Tähelepanekud taotluse, uurimistöö, projekti ja eelhinnangu kohta

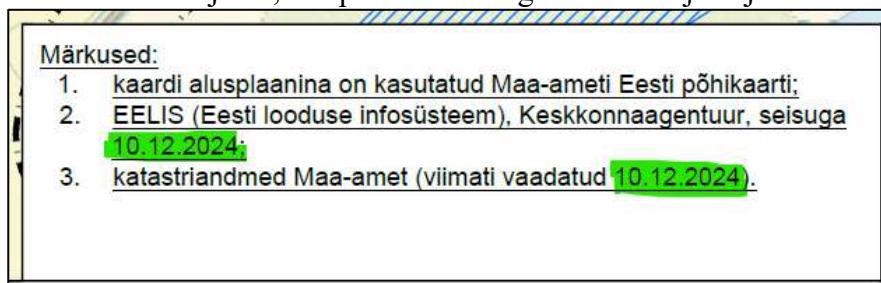
14. Palume korrigeerida truubi T17 info seletuskirjas, tabelites, joonistel, MapInfos ja mujal.

Truup on kajastatud tabelis „9A. Rekonstrueeritavad truubid“, MapInfo kihil „Truup_rek“ ning joonistel tähistatud rekonstrueeritava truubina (kollane).

Tabelis 9A märkuste lahtris on kirjas – „Truubi uuendamine torustiku vahetamisega“.

Truup T17 asub Rebaste maaparandussüsteemi ehitise (kood 3101800010030/001) eesvoolul, kus on planeeritud uuendustööd (EH21 UE 2100). Antud ehitisele **ei ole antud projekteerimistingimusi**, seega ei saa projektis planeerida truubi rekonstrueerimist ja taotleda sellele ehitisluba.

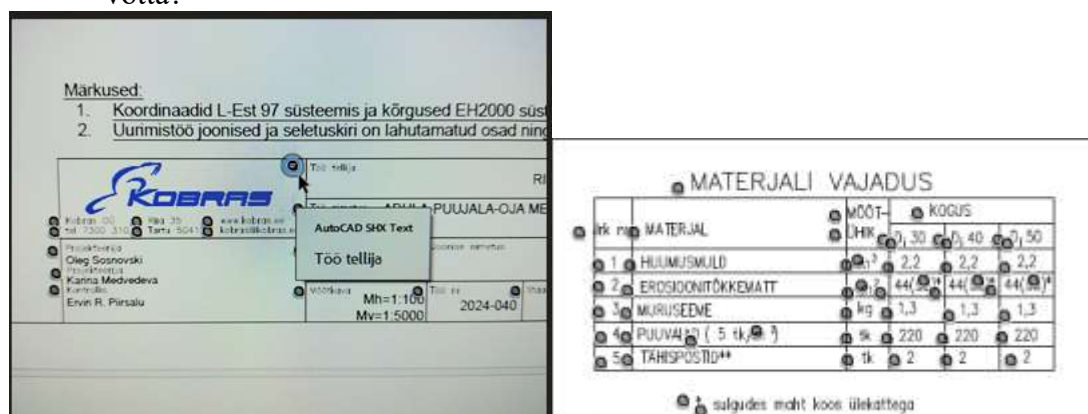
18. Projekti ja uurimistööde aruande koond-pdf-i failides jooniste kirjanurkades ja tüüpjoonistel varjavad lugemist mingid mustad mullikesed. Miks need on ja kas need saab kuidagi ära võtta?
